La scrivente società Edison Rinnovabili S.p.A. in riferimento ai pareri dell'Assessorato difesa dell'Ambiente della Regione Autonoma della Sardegna:

IMPIANTO FOTOVOLTAICO CAPOTERRA		COMUNE DI CAPOTERRA	
PROPONENTE 		EDISON RINNOVABILI SpA Foro Buonaparte, 31 20121 Milano MI	
VALUTAZIONE DI IMPATTO AMBIENTALE OGGETTO: INQUADRAMENTO PLANIMETRICO E FOTOGRAFICO PERCORSO CAVIDOTTO		CODICE ELABORATO PE-1 Tav10	
COORDINAMENTO  Studio Tecnico Dott. Ing Bruno Manca		GRUPPO DI LAVORO PE Dott. ssa Geol. Costante Alzoni Dott. Geol. Carlo Dott. ssa Ing. Silvia Coatta Dott. ssa Ing. Irene Giorgianni Dott. Ing. Bruno Manca Dott. ssa Ing. Alessandra Scatena FAD System: Dott. Ing. Bruno Diarito Dott. Ing. Carlo Foddis	
REDATTORE FAD System Dott. Ing. Bruno Diarito Dott. Ing. Carlo Foddis			
REV. DATA	DESCRIZIONE REVISIONE		
00	Settembre 2023	Prima emissione	
FORMATO ISO A4 - 297 x 210			
EDISON RINNOVABILI spa - TUTTI I DIRITTI SONO RISERVATI A NORMA DI LEGGE

OGGETTO:
Risposte alle osservazioni

Riscontri alla RAS AOO 05-01-00 Prot. Uscita n. 11974 del 14/04/2023**Richiesta integrazioni**

Figura 2: attraversamento corso d'acqua mediante trivellazione orizzontale controllata.

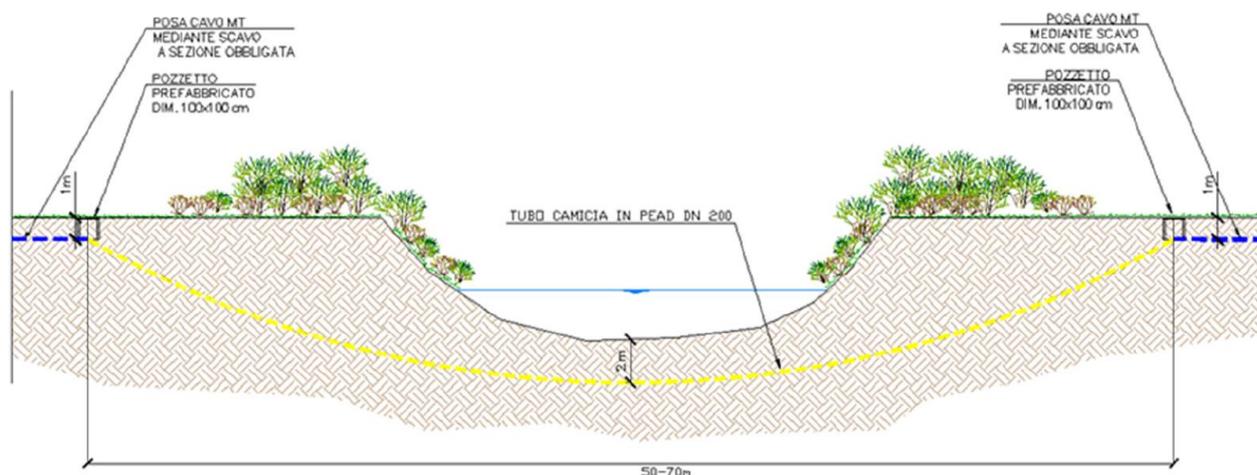
Nello specifico il cavidotto lungo il suo tracciato incontra i corsi d'acqua Arriu de Masoni Ollastu e Riu Di San Gerolamo. I corsi d'acqua incrociati dai cavidotti sono dei ruscelli che presentano un regime stagionale, con riattivazioni in concomitanza delle piogge autunno invernali.

I singoli punti di interferenza sono stati oggetto di un rilievo di dettaglio, che ha consentito di individuare le più consone soluzioni progettuali al fine di evitare qualsivoglia interferenza tra opera in rete e deflussi superficiali. Gli attraversamenti dei due corsi d'acqua verranno realizzati utilizzando la tecnica della trivellazione orizzontale controllata che consente di oltrepassare il corso d'acqua senza che il cavidotto interferisca con lo stesso. Per l'attraversamento dovrà essere posto in opera un tubo in PEAD con diametro esterno da 200 mm per cavi in MT e uno da 80 mm, sempre in PEAD, per inserire il tritubo della linea dati. La profondità di posa delle tubazioni al di sotto dell'alveo del corso d'acqua non sarà inferiore a 2,0 metri.
